POLO ESTRATTIVO LA BOSCA

**VERIFICA DI OTTEMPERANZA
DELLA V.I.A.**

**APPROVATA CON DELIBERAZIONE DELLA GIUNTA
COMUNALE n. 151784 il 02/12/2014**

Relazione

FIGURA A-2 – ZONE UMIDE O BIOTOPHI DI PROGETTO

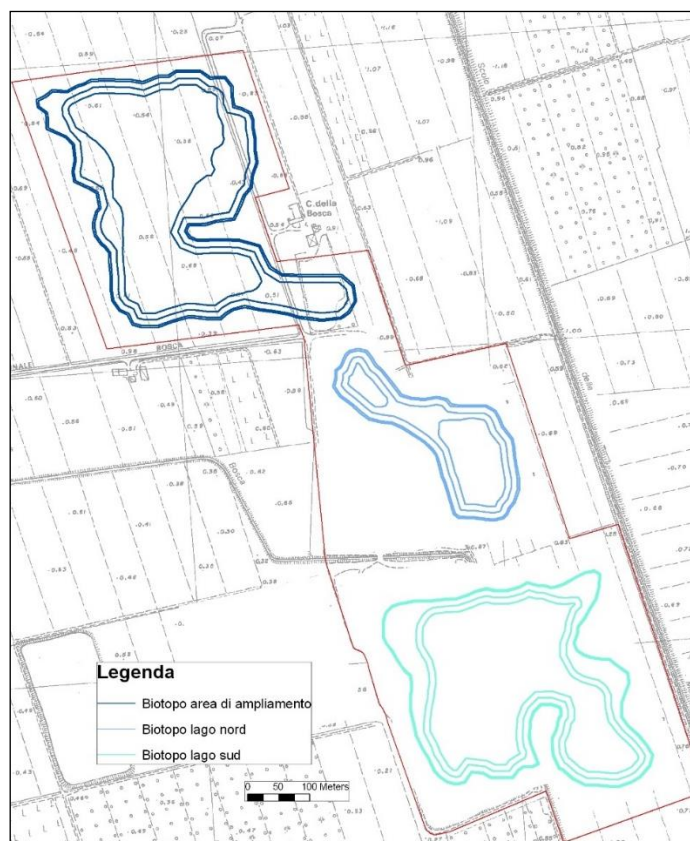
6 Il recupero ambientale dovrà prevedere il tombamento parziale dei 3 bacini di coltivazione, e le lavorazioni dovranno prevedere, in ottemperanza a quanto disposto, dall'art. 26 comma 11 delle norme tecniche di attuazione del Piano di stazione "pineta di Classe e Saline di Cervia" per l'area interessata, il mantenimento, al termine del parziale tombamento, di una depressione costantemente allagata di 50 centimetri di profondità sul piano di campagna, per l'intera superficie della cava.

In accordo alla normativa del Parco del Delta del Po, saranno realizzati 3 biotopi, ossia tre zone umide corrispondenti rispettivamente a:

- lago sud,
- lago nord,
- area ampliamento.

Le tre zone umide avranno almeno la profondità di acqua di 0,5 m, con le seguenti caratteristiche:

- | | |

| • quota piano campagna | 0,7 m slm |
| • quota livello freatico medio | -0,8 m slm |
| • quota livello freatico massimo | -1,1 m slm |
| • quota livello freatico minimo | -0,5 m slm |
| • massima profondità biotopo | -1,6 m slm |
